Avis délibéré de l’Autorité environnementale sur la création de la zone d’aménagement concertée (Zac) de Grigny 2 (91)

n°Ae : 2022-72

Avis délibéré n° 2022-72 adopté lors de la séance du 20 octobre 2022

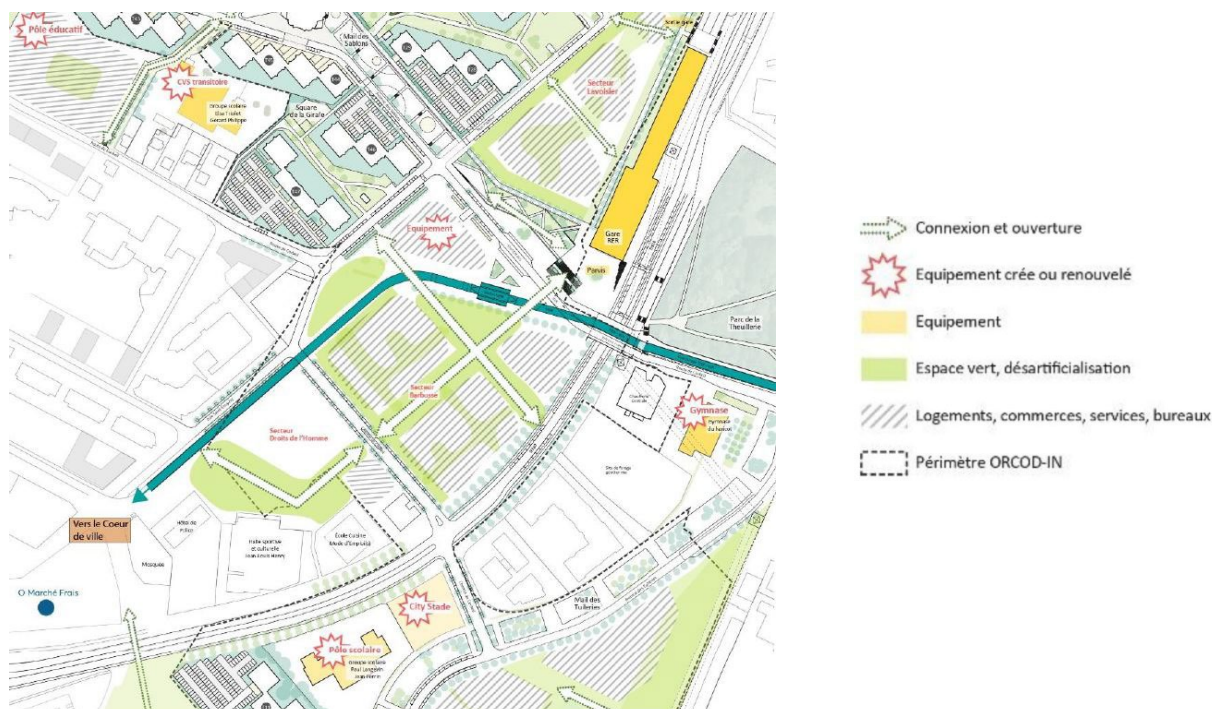
L'Ae recommande d'améliorer la présentation du projet en définissant en amont les différents secteurs et sous-secteurs mentionnés dans le dossier et en améliorant les liens entre les différentes parties de la présentation.

Figure 7 : hypothèses d'aménagements prises en compte pour la réalisation des études de trafic et acoustique (à gauche : plan du projet à terme avec en violet les aménagements et entourés en orange les bâtiments neufs ; à droite : infrastructures nouvelles, en rouge)

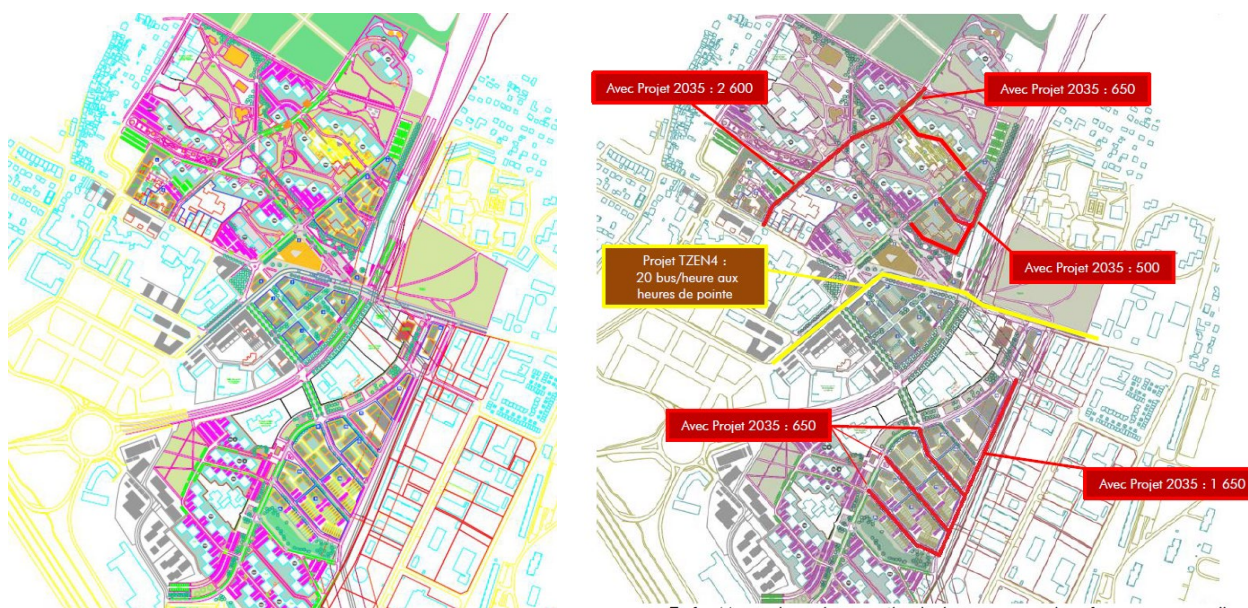
Afin de renseigner sur le dernier état connu de la programmation, le dossier devrait être complété par une présentation claire des modifications envisagées pour le réseau de voirie et par une description, aussi précise que possible, de la localisation des nouvelles constructions.

L'Ae recommande d'améliorer la présentation des modifications envisagées pour le réseau de voirie et par une description aussi précise que possible de la localisation des nouvelles constructions.
